OPERE DI COMPLETAMENTO DEL "TERRAGLIO EST"
TRA VIA ALTA IN COMUNE DI CASIER E LA
TANGENZIALE DI TREVISO IN COMUNE DI TREVISO

PROGETTO DEFINITIVO

OSSERVAZIONI TECNICHE

CONDOMINIO "IL FUIN"

Figura 1 estratto del progetto

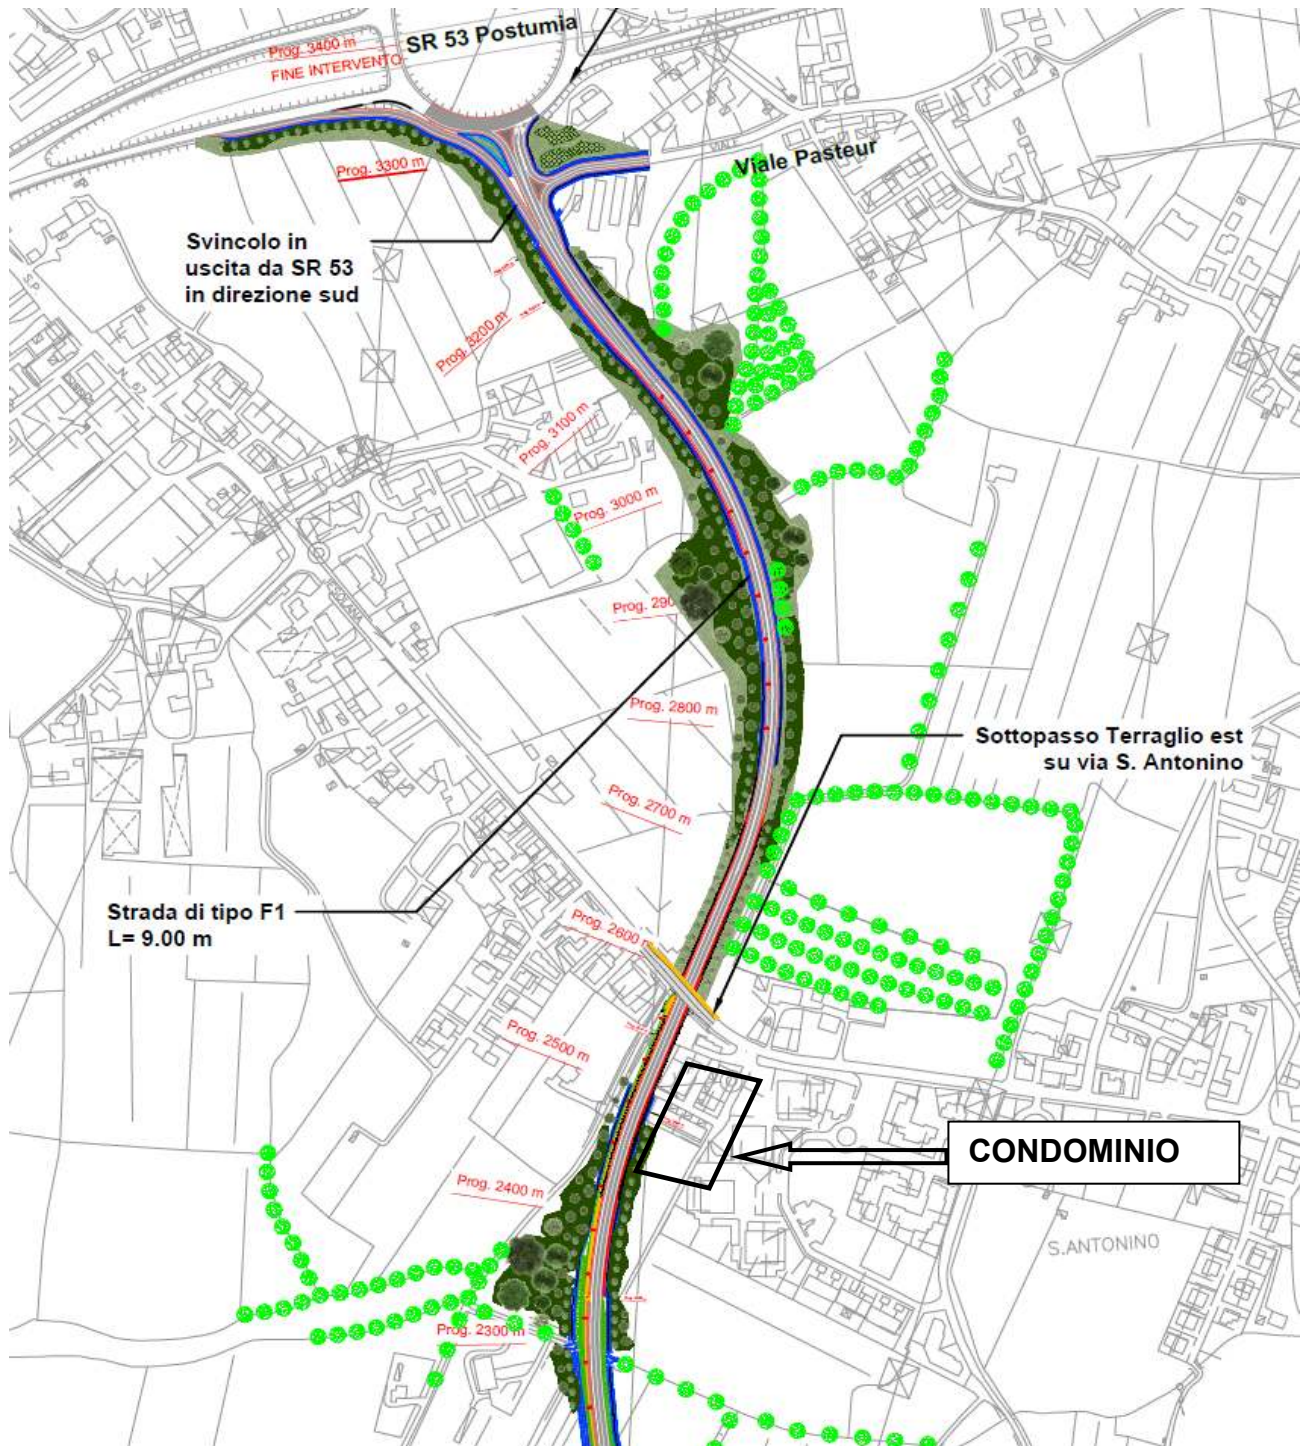
Il progetto ricostruisce l'assetto geologico-litologico dei terreni presenti e delle loro caratteristiche geotecniche **basandosi su una ricerca bibliografica.**

Di prove in situ non vi è traccia così come le indagini bibliografiche ricadono ad una certa distanza dall'area del condominio “Il Fuin” che sarà oggetto di scavo.

La relazione geologica come si è visto rimanda ad una futura indagine in situ composta da terebrazioni a carotaggio continuo, prove penetrometriche con piezocono e MASW. Malgrado l'assenza di tali prove indica con una apparente precisione:

- la presenza in corrispondenza del sottopasso livelli anche potenti di sabbie anche a granulometria grossa.
- che la falda presente ha una bassa trasmissività.

Non è stata effettuata, il progetto ipotizza “cautelativamente” che la superficie della prima falda si pone a 2 metri di profondità e che si tratta di una falda poco produttiva.

Trascurando che si ricade in un sito posto a soli 700 metri dal corso del Fiume Sile in un'area (lo afferma la relazione geologica) caratterizzata da frequenti eteropie di facies e cioè da frequenti variazioni litologiche, compresa la presenza di paleo alvei.

Non è stata modellata.

Nel contestare che l'opera non può essere approvata sulla base di dell'intenzione: *“Una volta installati i piezometri sarà possibile effettuare delle misure di portata e di livello.”*

Ma dovrà essere preliminarmente eseguita una approfondita indagine idrogeologica si sottolinea che **nell'analisi non sono state prese in esame:**

- **Variazioni del livello piezometrico** dell'acquifero indotte dal fatto che la nuova struttura andrà a perturbare l'acquifero presente (monolite di centinaia di metri di lunghezza al di sotto della superficie freatica interno all'acquifero).
Tali variazioni potrebbero determinare i seguenti effetti:

- potenziali cedimenti dei terreni limitrofi (dove sono presenti edifici abitati) in caso di abbassamento della falda,
 - difficoltà di controllo della falda nelle strutture interrato in caso di innalzamento della superficie freatica;

- in fase di costruzione o di esercizio possono verificarsi abbassamenti del livello piezometrico legato a sistemi dinamici di controllo in sede di costruzione o di esercizio con potenziali cedimenti dei terreni per incremento delle tensioni efficaci (non sono previsti sistemi di pompaggio ma potrebbero rendersi necessari);

- **la possibile asportazione di fase fine** durante le operazioni di pompaggio con potenziali cedimenti dei terreni adiacenti
- **durante le operazioni di iniezione** a pressione della miscela per il jet grouting potrebbero verificarsi alterazioni tensionali della componente sabbiosa;

- **sollevamento e sifonamento del fondo scavo** con potenziale collasso dello scavo e degli edifici adiacenti.
- **non è previsto un sistema di monitoraggio dei livelli piezometrici** all'interno e all'esterno dello scavo per verificare la tenuta del tappo di fondo ed eseguire lo scavo in sicurezza.

Condizioni necessarie della paratia per salvaguardare gli edifici circostanti in ambiente di falda freatica satura:

- **chiusura** lungo il perimetro del diaframma ed **assoluta impermeabilità** così da inibire il passaggio di acque nello scavo e quindi la diminuzione delle pressioni neutre con conseguenze sugli edifici adiacenti. Lo spessore dovrà essere adeguato (è indicato in progetto 0,9 metri di spessore e profondità 15 metri, ma non sono indicate le modalità di collaudo e le caratteristiche prestazionali).

- **spessori e profondità** dovranno essere opportunamente **collaudati**. Si chiede che ai sensi dell'art 27 bis del decreto Lvo 152/06 (autorizzazione unica) sia approvato anche il piano di collaudo.

- bassa deformabilità in direzione orizzontale onde evitare lo scorrimento plastico dell'ammasso. A tal proposito il diaframma deve essere progettato in considerazione delle spinte esercitate lateralmente dal complesso edifici – terreno secondo ipotetiche superfici di rottura. L'attuale equilibrio tensionale del terreno, infatti, è turbato dalla realizzazione dello sbancamento qualora il dimensionamento del diaframma non consideri tutte le condizioni di contorno che possono essere opportunamente valutate applicando codici di calcolo agli elementi finiti.

- il tappo di fondo, onde evitare il sifonamento di fondo scavo con conseguente passaggio incontrollato di acque dalla zona circostante, dovrà essere realizzato con uno spessore di almeno 3 metri con letto al margine inferiore della paratia e tetto l di sotto di un ammasso di terreno supersiste come zavorra; si viene così ad inscatolare interamente lo spessore sabbioso presente ed a scongiurare fenomeni di sifonamento localizzato (deve essere specificato nel progetto). Siamo, infatti in presenza di un acquifero sabbioso, qualora durante lo scavo si dovessero verificare fenomeni di filtrazione dall'esterno all'interno del sottopasso **il rischio di sifonamento** risulterebbe molto alto con elevate possibilità di danni alle abitazioni.

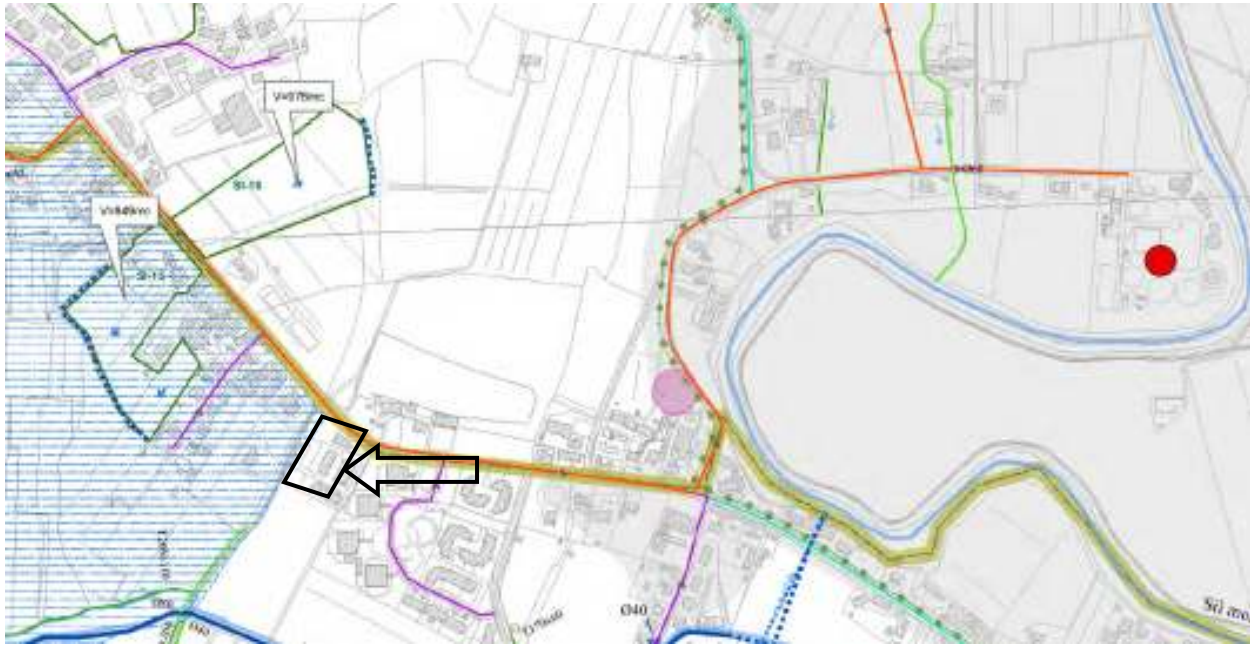
Il condominio "Il Fuin" non è stato considerato come recettore.

Si chiede sia rielaborata la previsione considerando il condominio "Il Fuin" come recettore.

La relazione dovrà certificare:

- **lo stato attuale (ex ante) e lo stato post operam per quanto riguarda la pressione acustica riferita al condominio come recettore**
- **il posizionamento esecutivo e le caratteristiche tecniche delle opere di mitigazione**
